FÖGLÖ GRUNDSKOLA

En kartläggning av tillgängligheten

Funktionsrätt "Ett Åland för alla"
Åland

ALEXANDRA GAMBA
Funktionsrätt Åland 2024

Bild av matsalen.

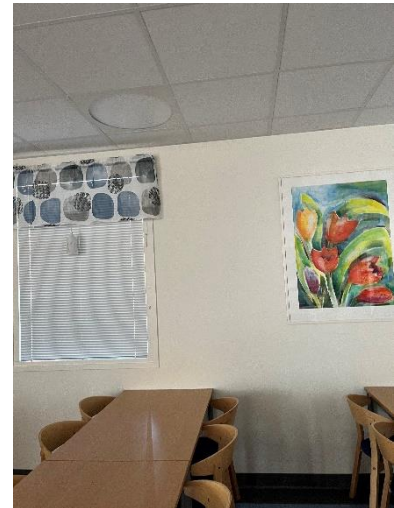
Det finns goda möjligheter att avskärma dagsljuset med persienner i matsalen. Ljudnivån i matsalen kan bli väldigt hög så det bör finnas ljudabsorberande material. Förbundet kan låna ut ett ljudöra vid behov. Det finns akustikplattor i taket men det blir ändå för högt ljud i matsalen.

Alla sittplatser är i samma höjd och stolarna är utformade utan armstöd för att lätt kunna hängas upp. Det underlättar städningen. Stolarna är stabila och de har lite skydd under för att minska ljudet när de dras mot golvet. För personer med hörselnedsättningar kan det vara ett problem. För att förbättra ljudmiljön kan tjockare filttyger limmas fast på stolar och inredning som orsakar oljud.

Det rekommenderas att det finns sittplatser i olika nivåer och höjder. Detta är för att individers behov av sittposition varierar.

Bild av dörren som öppnas mot korridoren.

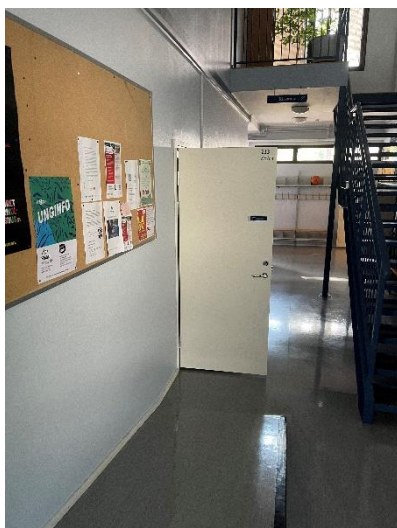
Utanför dörren till fysik- och kemirummet finns en korridor och dörren öppnas utåt mot korridoren. Eftersom dörren inte är inglasad är det omöjligt att se om elever rör sig utanför dörren vilket orsakar en stor risk för kollisioner. Det är fullt möjligt att en elev kan få dörren på sig när lektionen är slut och alla har bråttom ut på rast eller till nästa lektion.

- Fixa dörren som öppnas ut från kemisalen till den lilla korridoren.
- Ordna ett väntutrymme där personer med rörelsesnedsättningar kan vänta på att få hjälp vid en nödutryckning.

Bild av första rampen.

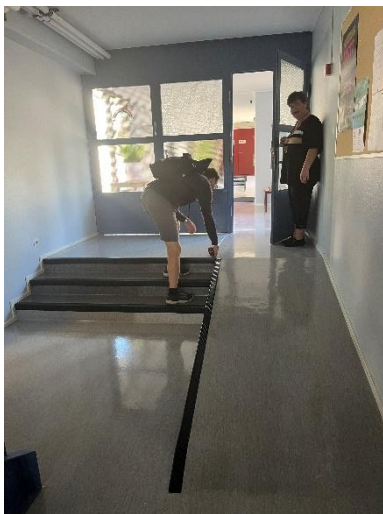
Det ska inte finnas hinder i förbindelseleden men i en av ramperna fanns ett element på väggen och en garderob som tog upp den fria vändytan. Rampernas bredd är 103 centimeter vilket är alldeles för smalt. Den fria bredden på rampen bör vara minst 130 centimeter.

Före rampens början och slut ska det finnas kontrastmarkeringar som varnar för nivåskillnader vilket saknas idag. Rampens lutning är för hög, den är 11 procent. Lutningen bör vara som högst 8,3 procent men får gärna ha en mindre lutning som är 2,86 procent. Det finns inget avåkningsskydd som hindrar personer med hjulförsedda hjälpmedel från att köra av rampen.

- Rampens lutning är för hög, det bör vara mest 8,3 procents lutning.
- Rampers bredd bör vara minst 130 centimeter bred.
- Det bör finnas avåkningskydd på samtliga ramper.

Bild av trappor.

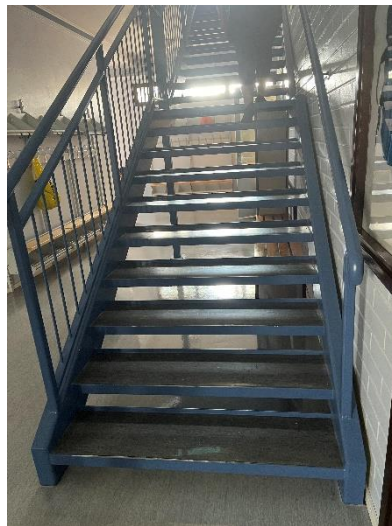
De rum som har ett par trappsteg har halkskydd på stegen. Samtliga nivåskillnader och trappsteg behöver kontrastmarkeras. Enligt miljöministeriets förordning bör varje trappsteg kontrastmarkeras. Det finns ledstänger på vissa ställen men de är inte tillräckligt väl utformade för att räknas som tillgängliga.
